# Protokol o změně díla

Změnový list č. 44

Předmět díla	Oprava objektu Nádražní 4, Brno		
Objekt	Nádražní 4, Brno		
Objednatel	Statutární město Brno, městská část Brno-střed, Dominikánská 2, 601 69 Brno		
Zhotovitel	STRABAG a.s. Kačírkova 982/4, Jinonice, 158 00 Praha 5, IČ: 60838744		
TDI	[REDAKCE]		
Projektant	[REDAKCE]		
Popis změny	<p>V 8.NP opravovaného objektu je (na levé i pravé straně) na vnějších stěnách krajních bytových jednotek kamenný fasádní obklad. PO neuvažovala s případným očištěním této části. Přestože není vidět z ulice obklad, investor požaduje očištění a opracování obou stěn.</p>		
údaje o změně	Změnu vyvolal:	ZHOZOVITEL	
	Jedná se o změnu:	zúžení předmětu díla, kterou se snižuje cena díla	
	(zaškrtnout)	úprava předmětu díla s vlivem na cenu díla	X
		§ 222 odst. 4 ZZVZ - de minimis	X
	Způsob projekčního řešení změny:		
(zaškrtnout)	zápis do SO (deníku změn)	X	
	dodatek k PD		
	dokumentace skut. provedení	X	
	jiné		
údaje o ceně díla	ocenění změny předložil: Zhotovitel	Cenový nárůst za dodatek č.3 bez DPH

**Stavba:** OPRAVA OBJEKTU NÁDRAŽNÍ 4  
**Objekt:** Změnové listy  
**Rozpočet:** ZL044 Repase kamenného obkladu štitů 8.NP a nátěr rozvodnice (dvířka)

BYT č. 10, 4.NP

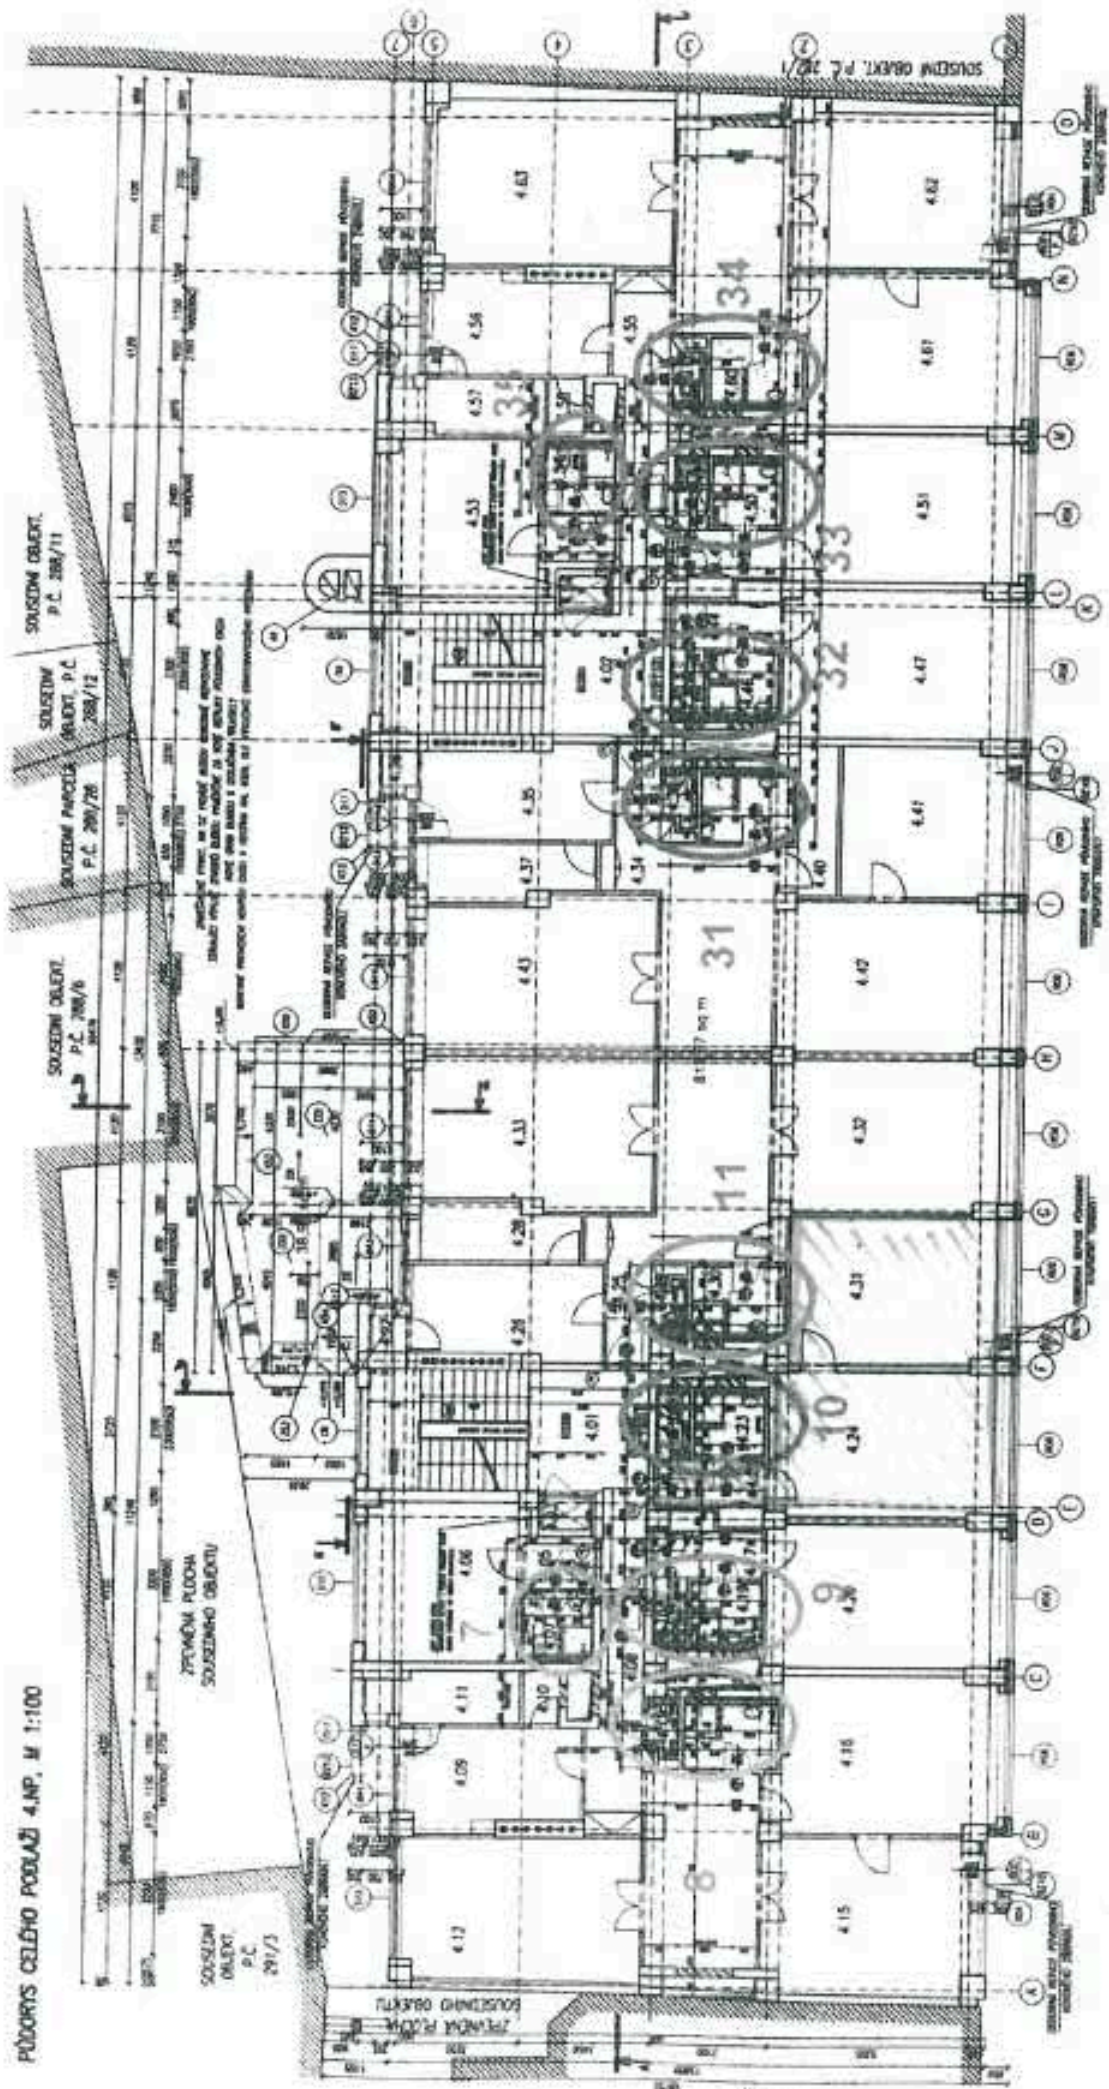
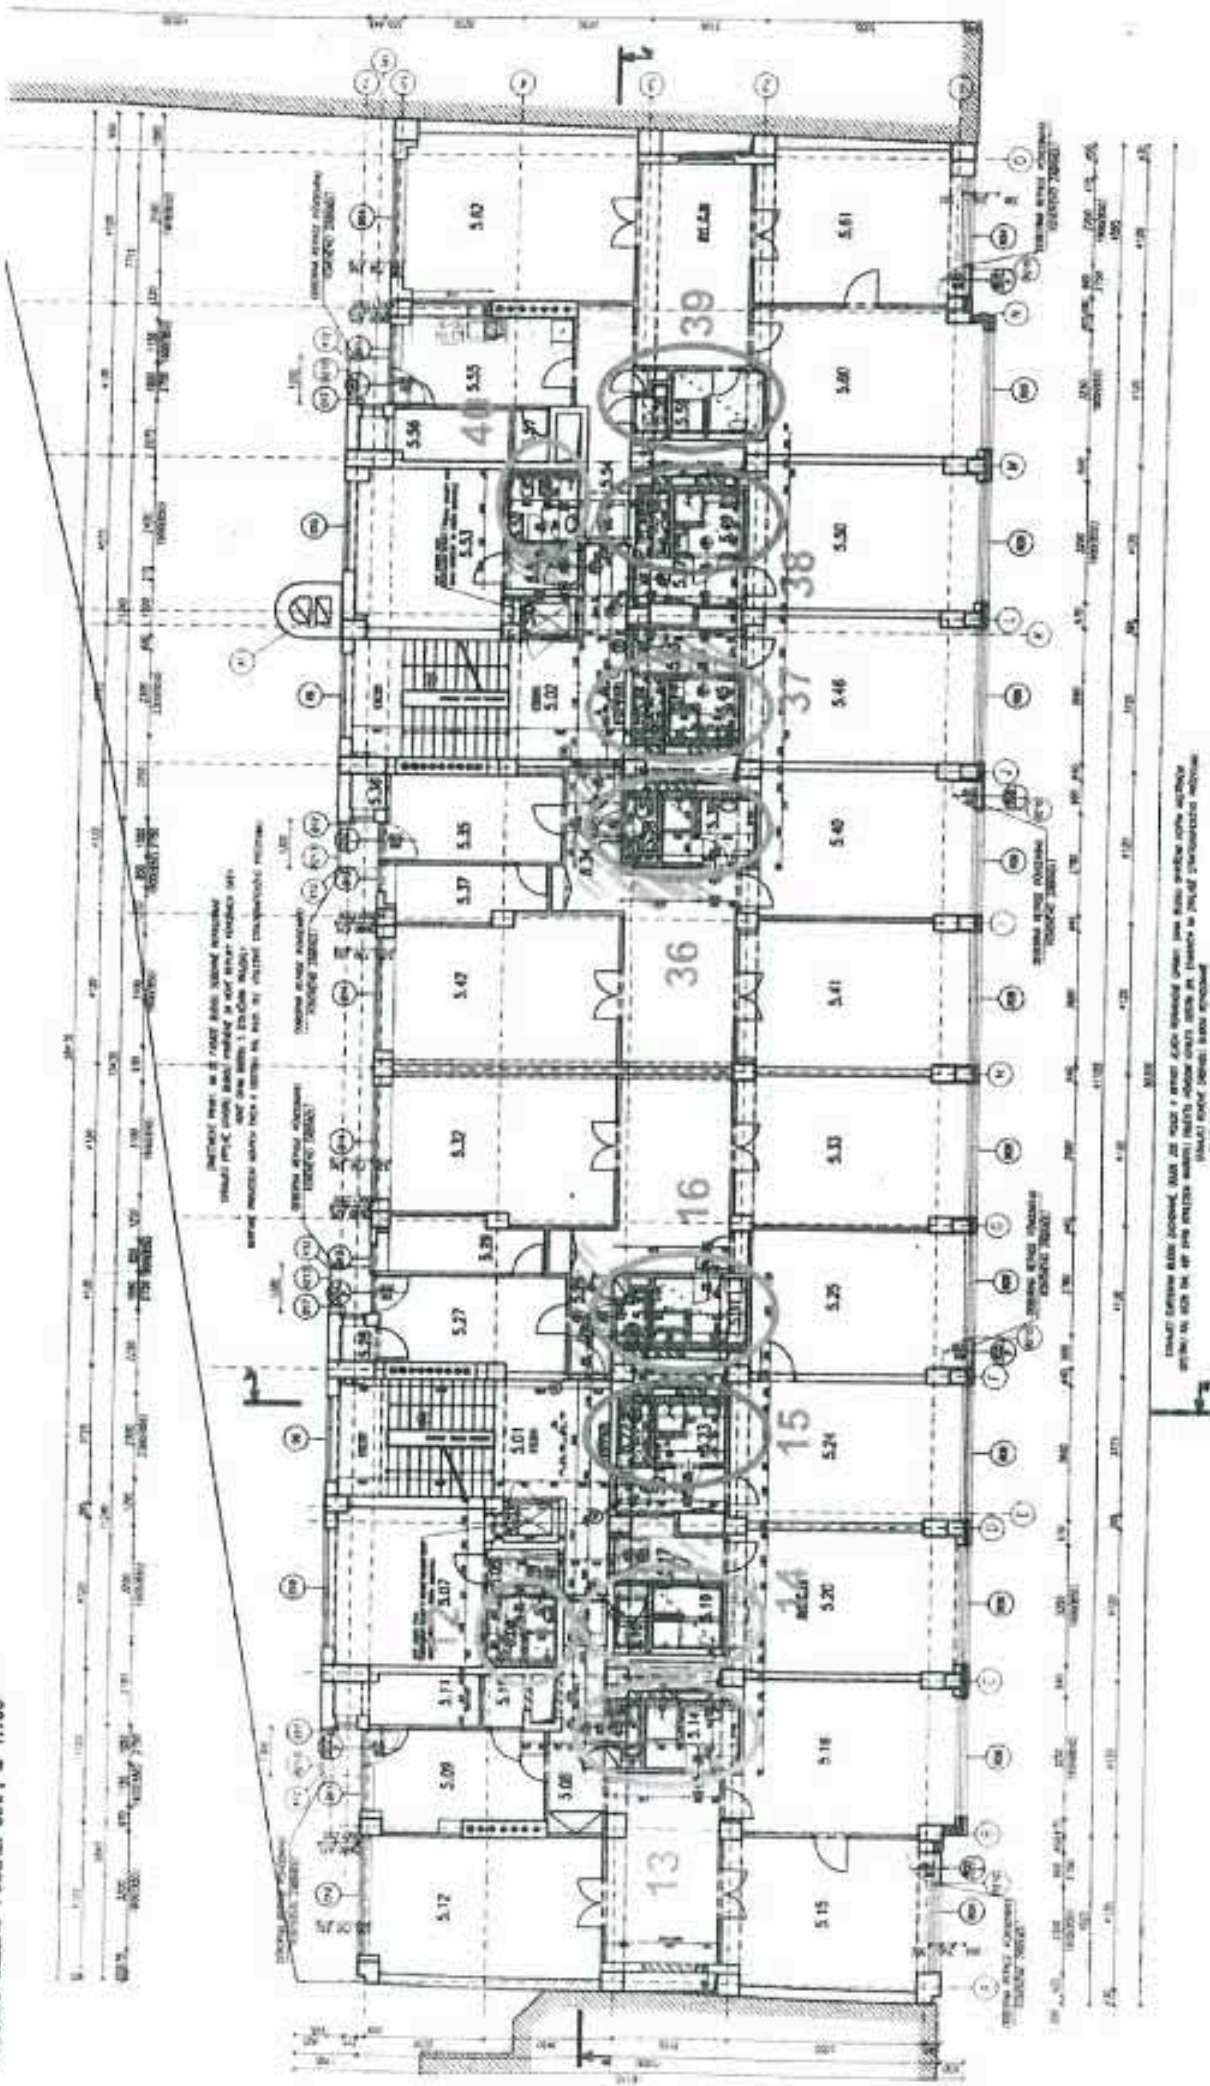
Hodnota změny celkem za dodatek č. 3	46 990,03 Kč	0,06%
termín	Termín realizace změny:	03/2022	
	Vliv změny na termín dokončení díla.		
odsouhlasení změny	Změnu odsouhlasil:	datum	[redacted]
	Zhotovitel (stat. zástupce):	01.04.2022	[redacted]
	Zhotovitel (stavbyvedoucí):	01.04.2022	[redacted]
	TDI:	7.4.2022	[redacted]
	Projektant:	1.4.2022	[redacted]
Objednatel (stat. zástupce):			
přílohy	Přílohy:		
	Rozpočet ke Změnovému listu č.053 - Malířské práce - vícepráce Výkresová část - Půdorys byt č. 10, Půdorys - 5 NP (vzor)

PODROBNÝ PŮDORYS CELÉHO PODLAŽÍ 6.NP. M 1:100

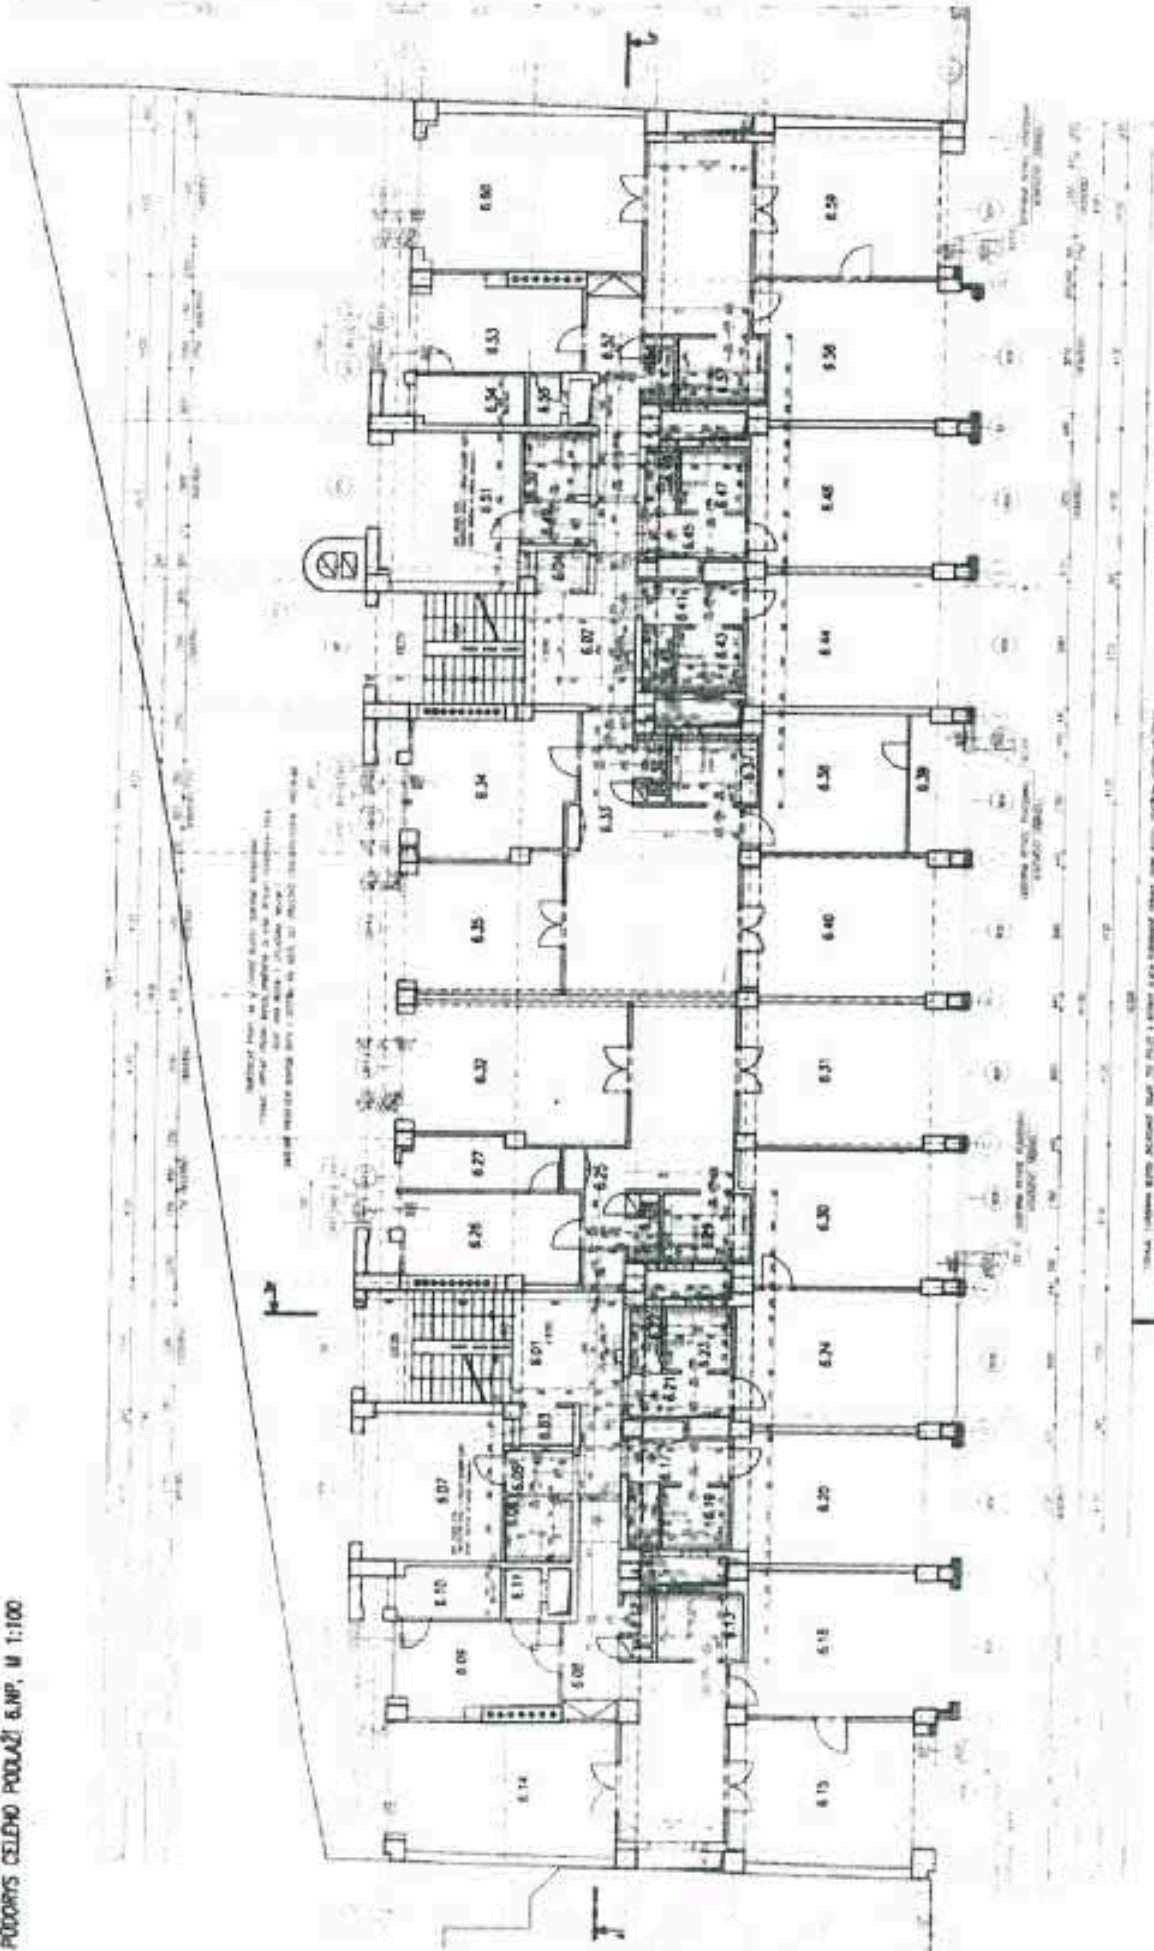
Vliv změny na termín dokončení díla	[REDAKCE]	
odsouhlasení změny	Změnu odsouhlasili:	datum	[REDAKCE]
	Zhotovitel (stat.zástupce)	01.04.2022	[REDAKCE]
	Zhotovitel (stavbyvedoucí)	01.04.2022	[REDAKCE]
	TDI	1.4.2022	[REDAKCE]
	Objednatel (stat.zástupce)	1.4.2022	[REDAKCE]
přílohy	Přílohy:		
	Rozpočet ke Změnovému listu č.055 Výkresová část - Půdorys 6 NP (zákres napojení a bouracích prací ve světlíku)
